## **RAPPORT DE LA CLIGEET RELATIF AU PROJET AMC2 Orano**

(Atelier de maintenance des conteneurs 2)

Le contenu de ce document, adopté par les membres du Bureau de la CLIGEET le 10 janvier 2022 rassemble des remarques et des interrogations exprimées à l'issue de l'analyse du dossier AMC2 Orano. Les observations consignées dans ce rapport sont formulées au regard des missions réglementaires de la CLIGEET en matière de sûreté nucléaire, de radioprotection et d'impact des activités nucléaires sur les personnes et l'environnement, mais également à partir de la connaissance du territoire qu'en ont ses membres.

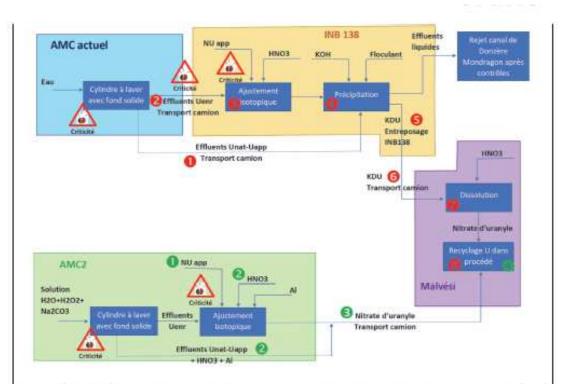
- Vous dites qu'une partie des consommations en ressources sont en partie compensées par l'arrêt de l'AMC actuel. A combien cela s'élève-t-il (pourcentage) et pourquoi les consommations en ressources de l'AMC2 sont-elles plus importantes que l'AMC (augmentation du flux de conteneurs ?) ?
- De la même manière, il y aura plus de transports liés à l'exploitation de l'AMC2 par rapport à l'AMC. Est-ce dû à une augmentation de la production ou une augmentation des envois de matières vers MALVESI? »

Concernant les évolutions des consommations entre AMC et AMC2, celles-ci ne sont pas directement comparables puisque l'atelier AMC2 permet de regrouper des opérations faites actuellement sur l'AMC et l'INB 138. Ces évolutions ont également des conséquences sur les conditions d'introduction de l'uranium à recycler dans le procédé de Malvési.

Les principales différences entre les opérations prévues dans le projet AMC2 et celles conduites dans l'actuel atelier AMC sont décrites au paragraphe 7.2.2.2 du chapitre 7 (« Raisons du choix du projet ») de l'étude d'impact et représentées sous forme schématique sur la figure suivante.

De manière synthétique, le projet AMC2 permet l'ajustement isotopique de l'uranium, actuellement réalisé dans l'INB 138, et supprime les opérations suivantes, sources potentielles de risques ou de nuisances :

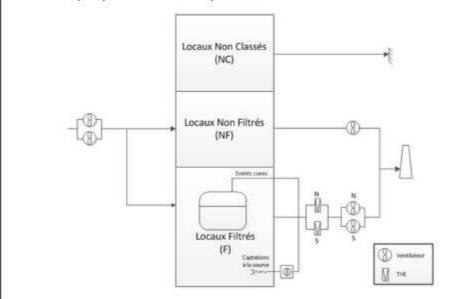
4 « Etude de maîtrise des risques (§ 5.2.3 page 28) : EIP1-4 : pourquoi parlez-vous de plusieurs DNF ? Y a-t-il un DNF par type de circuit de ventilation ? Au § 6.1.1.4, vous ne mentionnez qu'un seul DNF.

Les gaz extraits des locaux présentant des risques de dissémination de matières radioactives sont filtrés par des caissons de filtration à très haute efficacité (THE) avant la cheminée.

Situés en amont des extracteurs, ces caissons de filtration implantés dans un même local sont disposés en parallèle.

Un schéma de principe de la ventilation est présenté ci-dessous.
